工事竣工期間伸長許可申請書に関する補足説明（ご回答）

上関原子力発電所

追加地質調査計画について

意見聴取会等における専門家の意見及び調査項目

⑧ 五日市断層調査位置図（椎原）

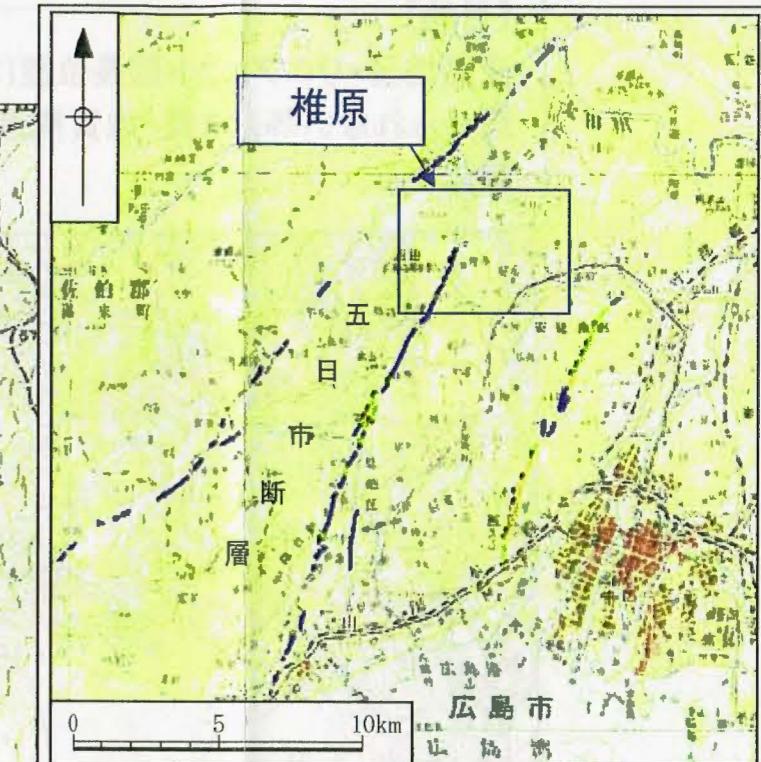
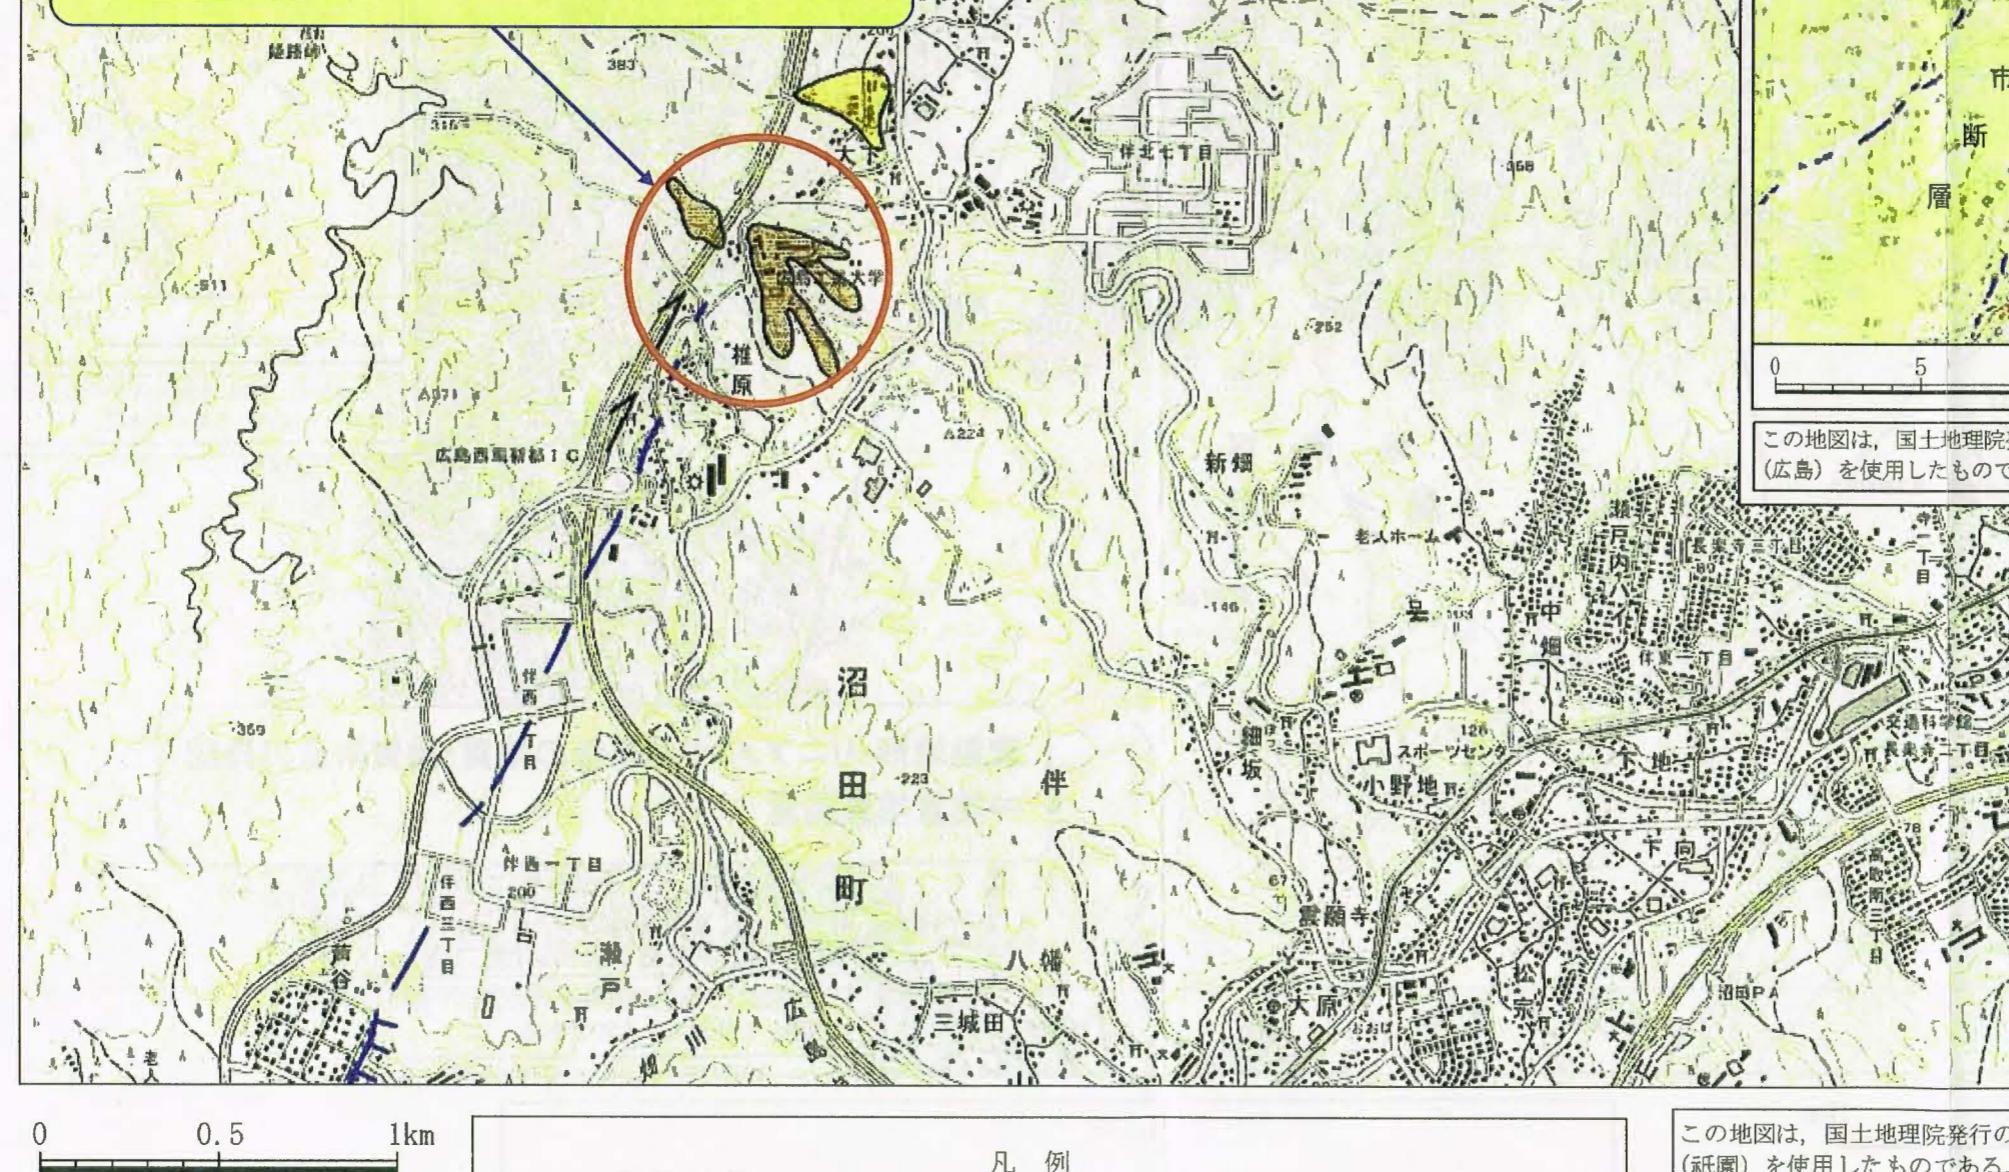
指摘番号 1-6

変動地形・リニアメント延長位置において、高位段丘堆積物の分布状況を確認することにより、断層の端部を確認する。

高位段丘堆積物の性状及び基底面高度分布の確認
→ボーリング調査

⑨ 己斐断層調査位置図（武田山）

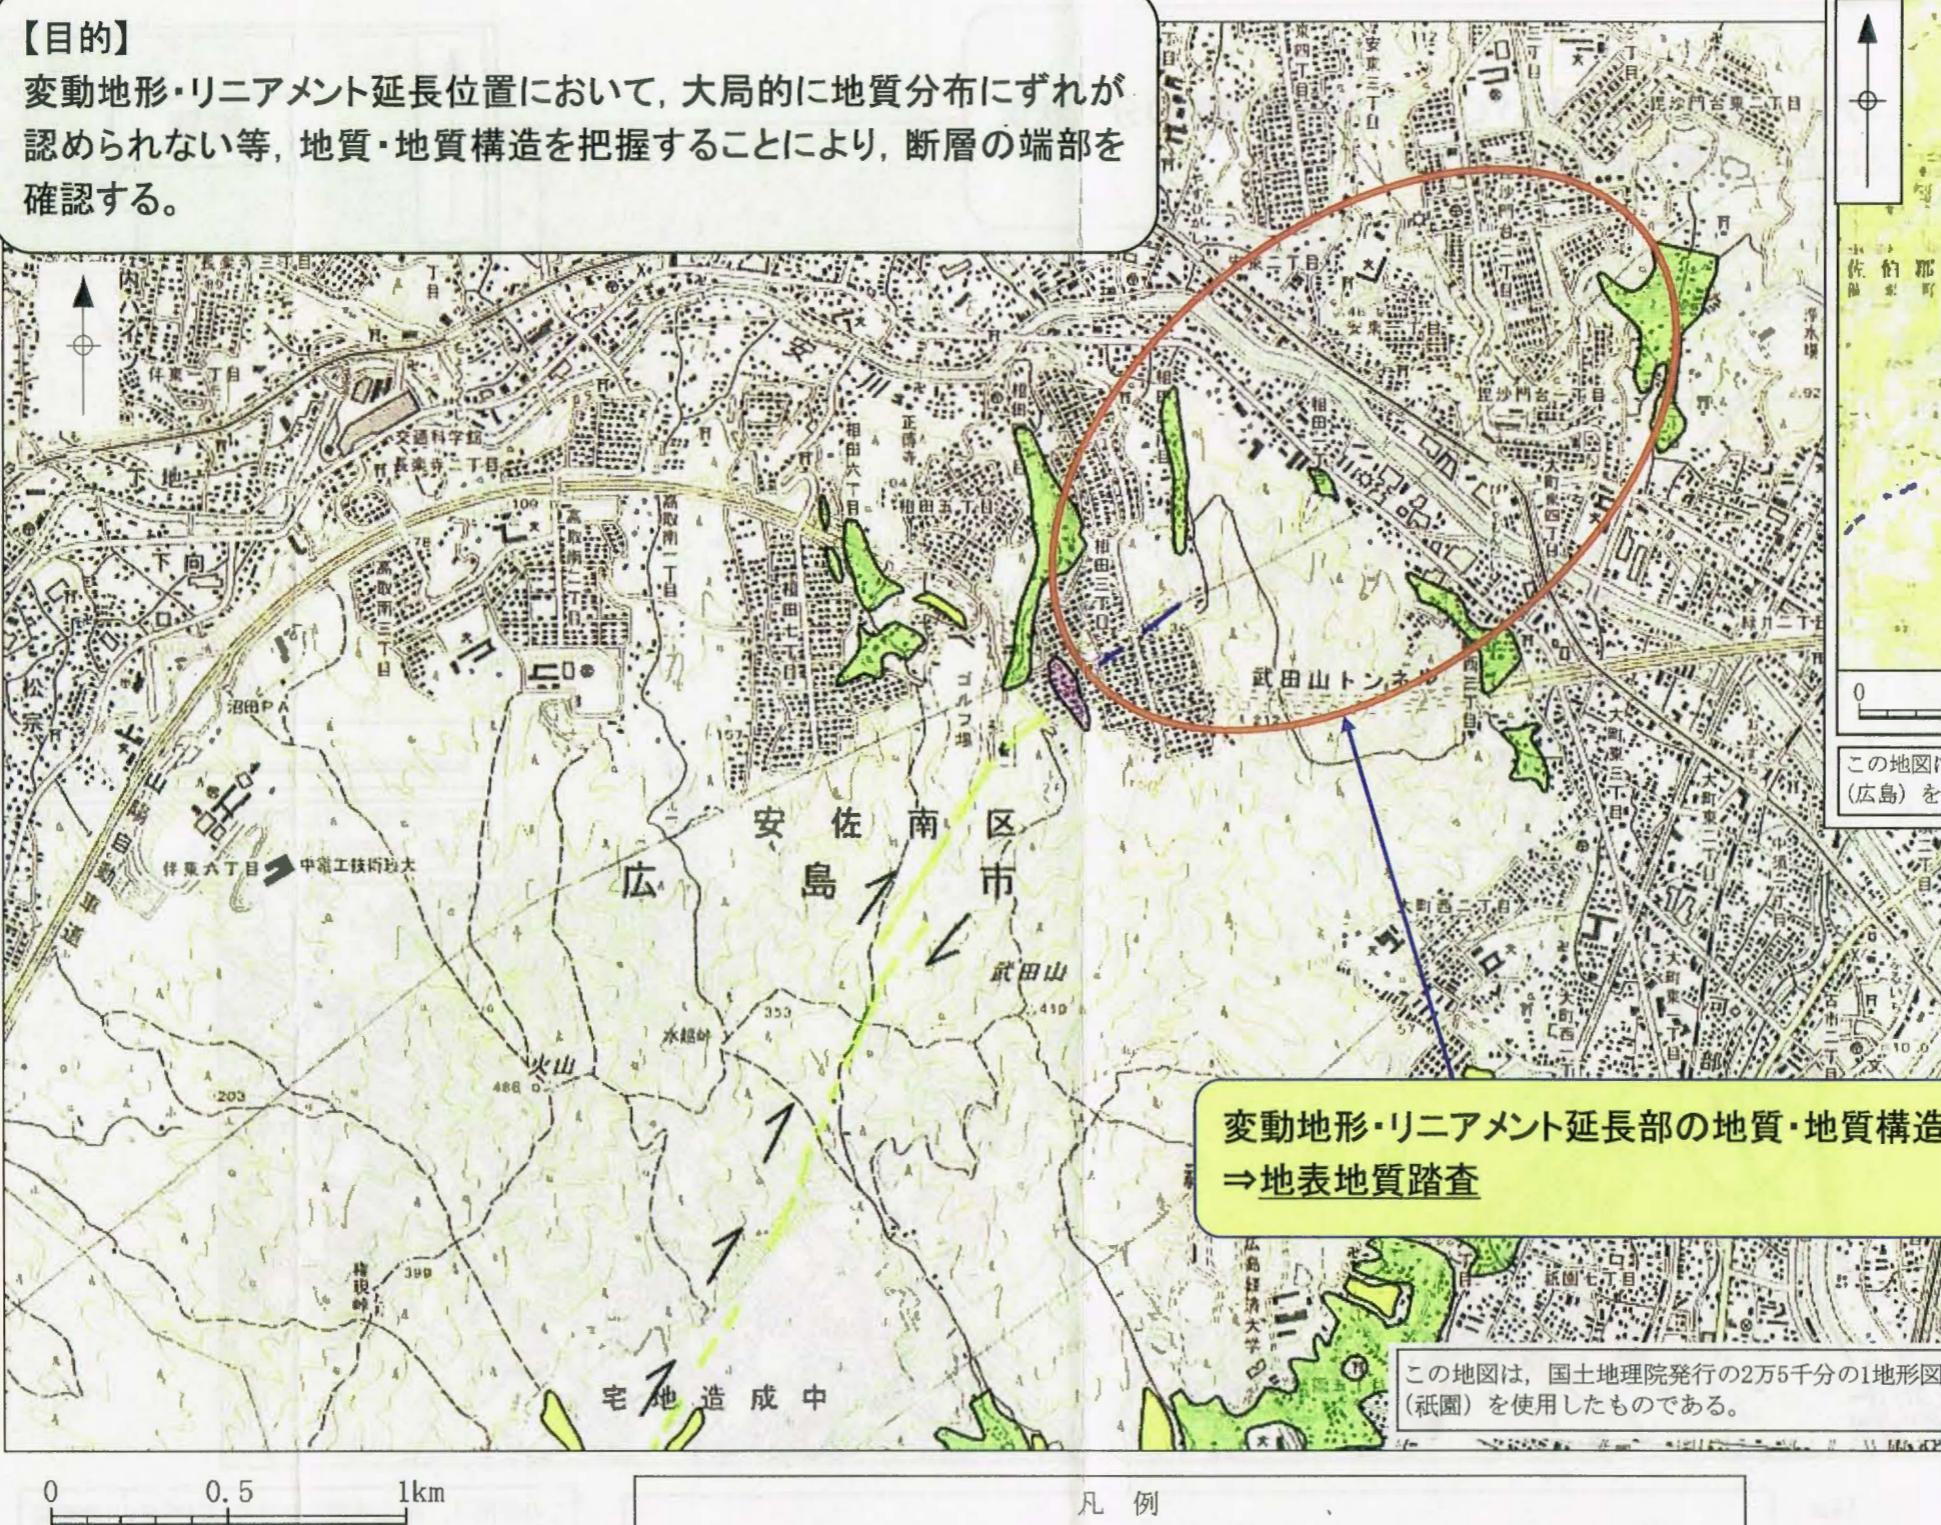
指摘番号 1-6

変動地形・リニアメント延長位置において、大局的に地質分布にずれが認められない等、地質・地質構造を把握することにより、断層の端部を確認する。

⑩ F-3断層群陸域延長部調査位置図（周防大島）

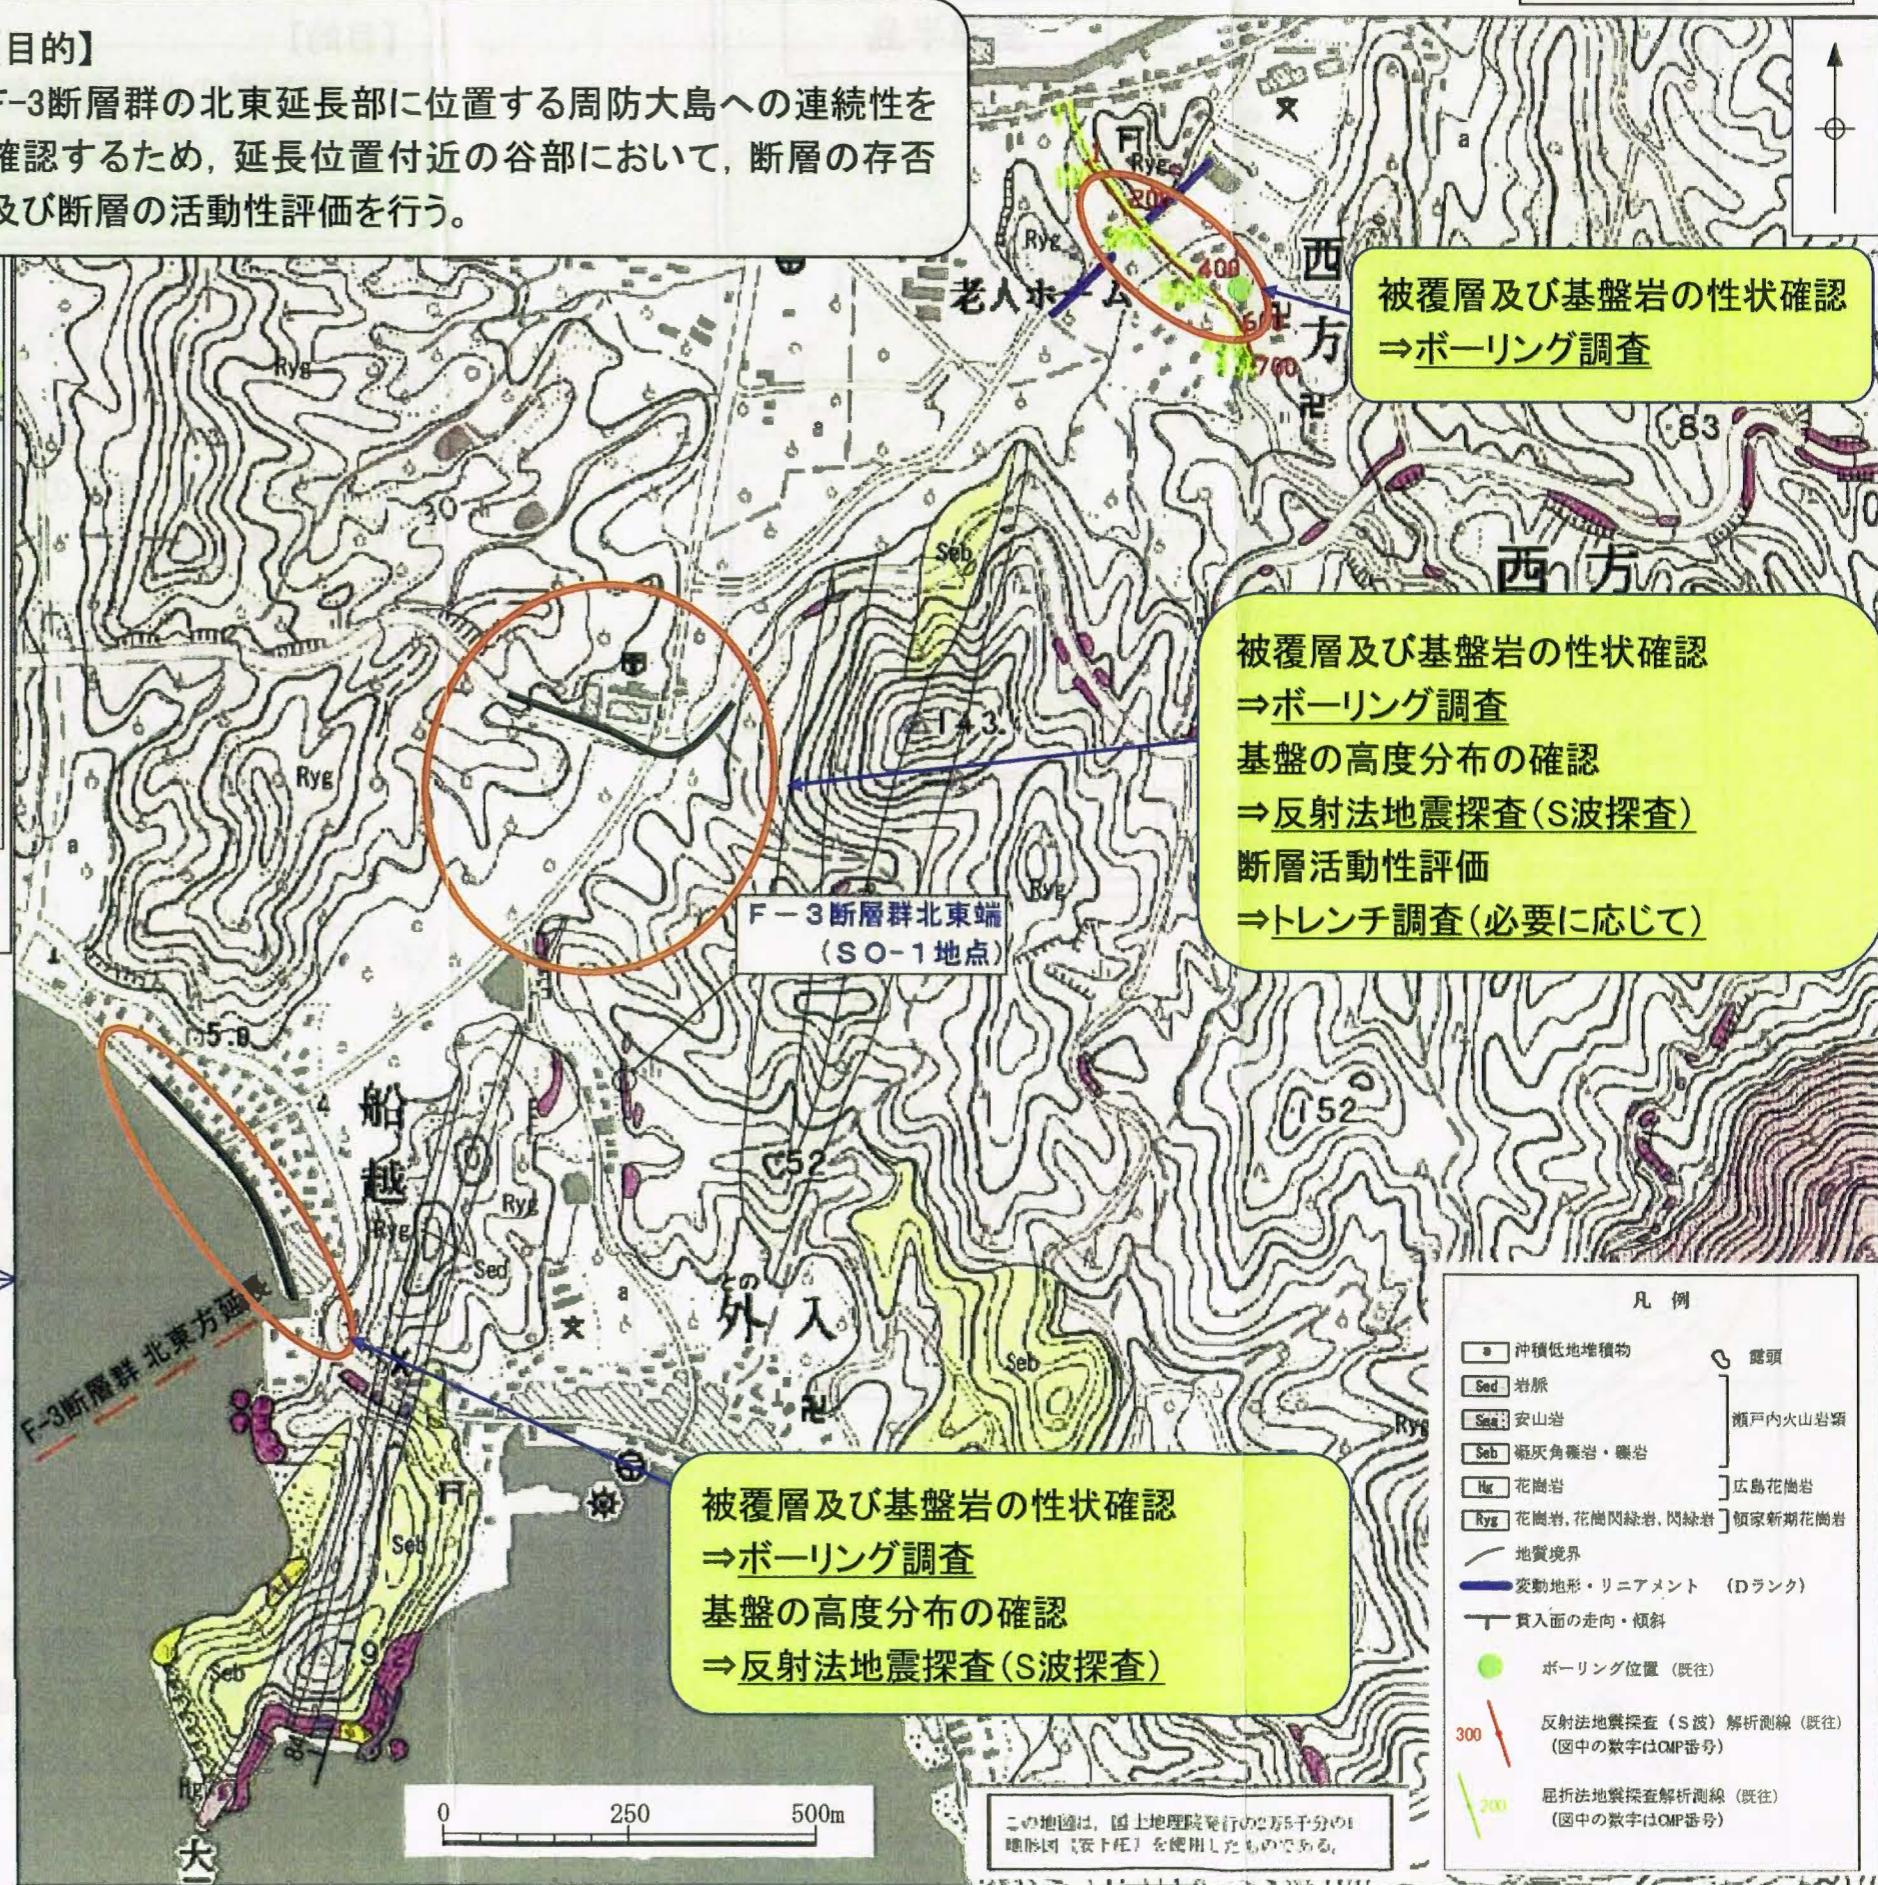
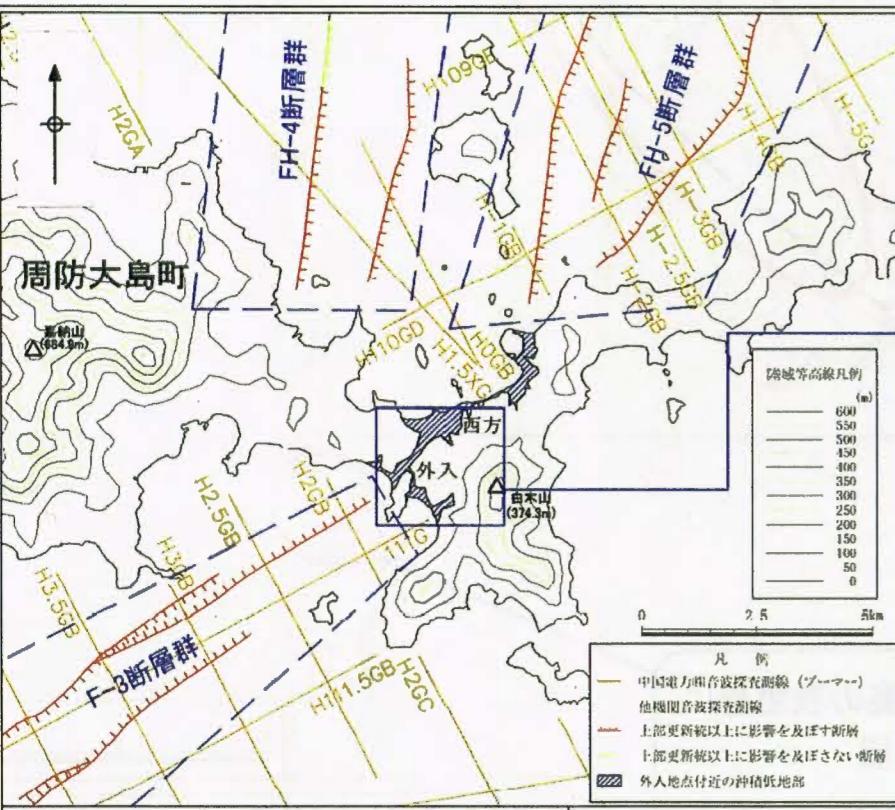
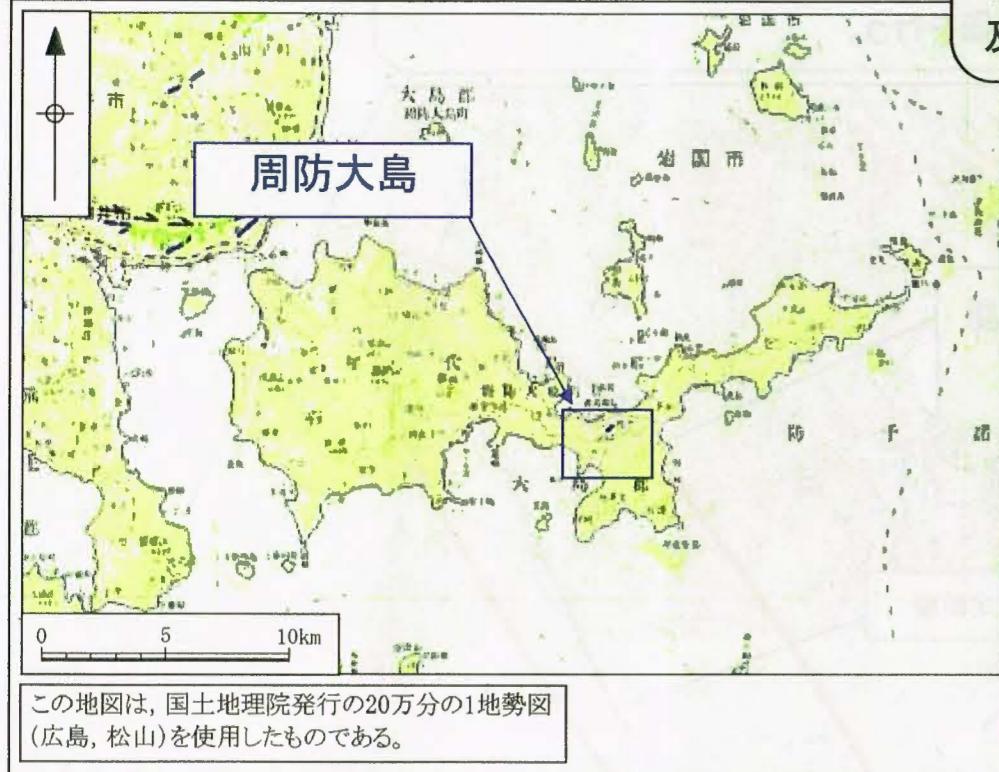
指摘番号 1-31

F-3断層群の北東延長部に位置する周防大島への連続性を確認するため、延長位置付近の谷部において、断層の存否及び断層の活動性評価を行う。
